COMMISSION ROYALE DES MONUMENTS ET DES SITES  
KONINKLIJKE COMMISSIE VOOR MONUMENTEN EN LANDSCHAPPEN

Bruxelles, le 25-11-2020

**Objet :** WATERMAEL-BOITRSFORT. Chaussée de la Hulpe, 185. Ancien siège CBR. Demande de principe portant sur l'aménagement d'un parking pour vélos, le balisage de l'entrée au moyen de blocs de pierre et la révision de la signalétique.

### Avis de la CRMS

*Infographie jointe à la demande*

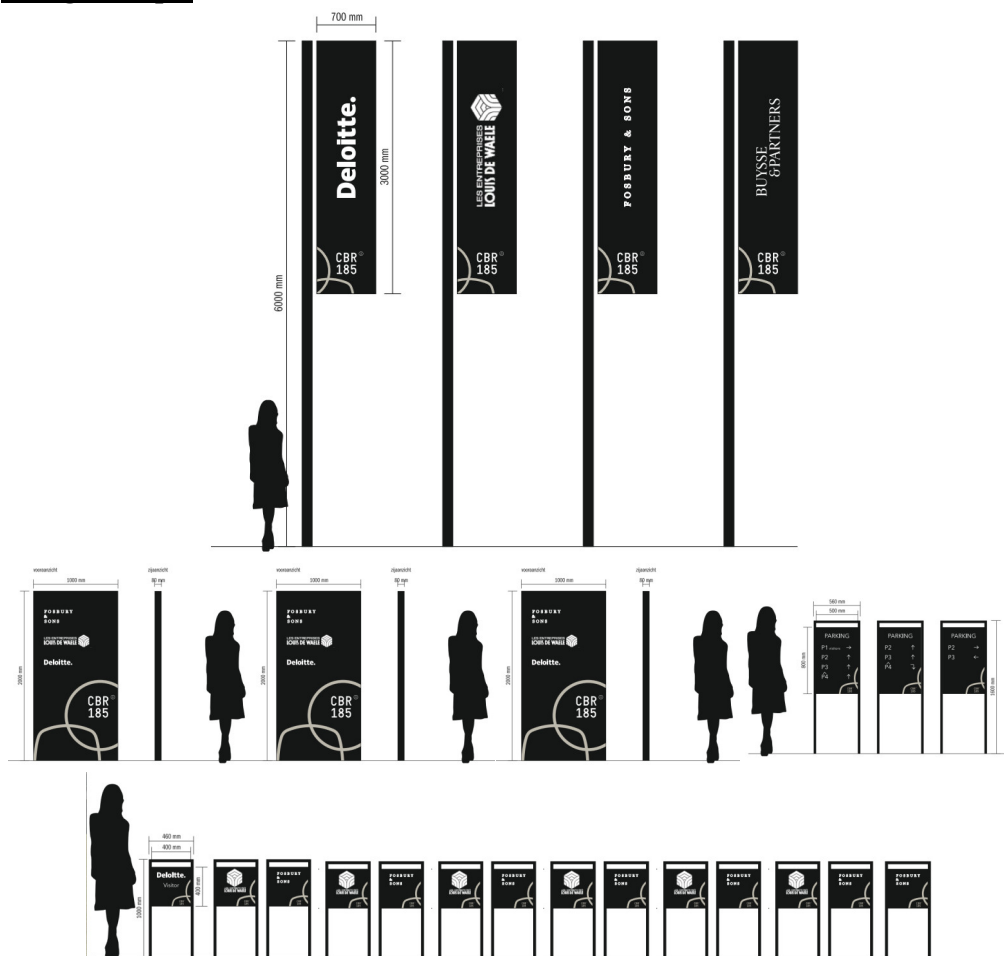
Cette zone est envisagée comme une extension des emplacements pour autos situés à proximité de la rampe de parking. Elle serait quasi totalement implantée sous deux platanes centenaires, ce qui n'est pas satisfaisant sur le plan paysager. La mise en œuvre de revêtements en béton-gazon (autour des troncs) et d'arceaux ancrés dans le sol, est en outre un aménagement inadapté au système racinaire des arbres. Sans s'opposer à la présence d'un parking pour vélos, la Commission recommande de poursuivre la réflexion sur l'implantation et la matérialisation du dispositif. Elle recommande d'examiner la possibilité d'occuper l'un des emplacements actuellement réservés aux voitures sur une des trois zones de parking existantes. Ce serait là un bon signal, et une option soucieuse du respect du site, que de donner la place au vélo, là où, plus tôt, c'était celle de la voiture. Dans tous les cas, l'implantation définitive sera choisie en fonction d'une intégration paysagère optimale.
